Pour faire suite à la visite du bourg conduite dans le cadre du « diagnostic en marchant du PLUi » de la CCSL et des éléments formulés par le public lors des permanences, je vous fais part de quelques questions me permettant de compléter ma connaissance du dossier de révision mis à l'enquête et ceci en préalable à la rédaction du procès verbal de synthèse que je vous remettrai dans la semaine 15.

Enquête publique N° E20000181/44- Révision du Plan Local d'urbanisme de la commune de Mouzillon - Rapport

- CARTE TRAME VERTE ET BLEUE / corridor à conforter et développer

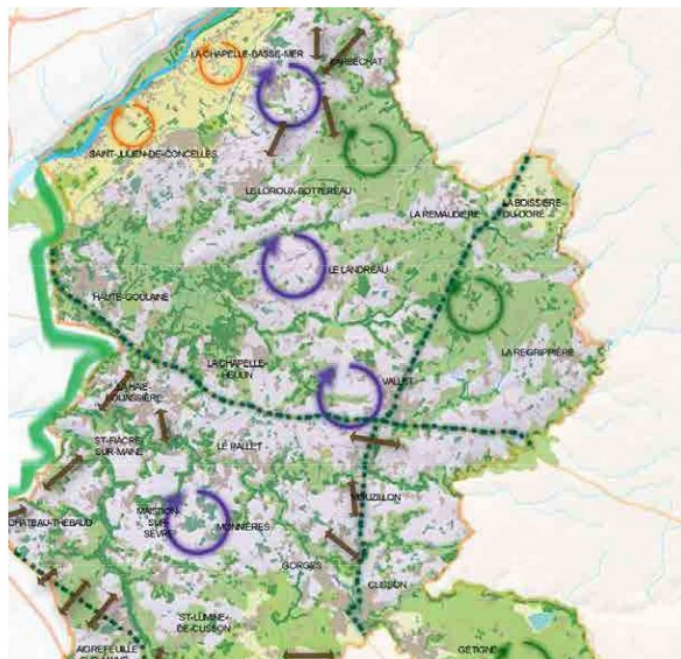
A NOTER : le corridor situé au Sud-est n'est pas représenté au PADD
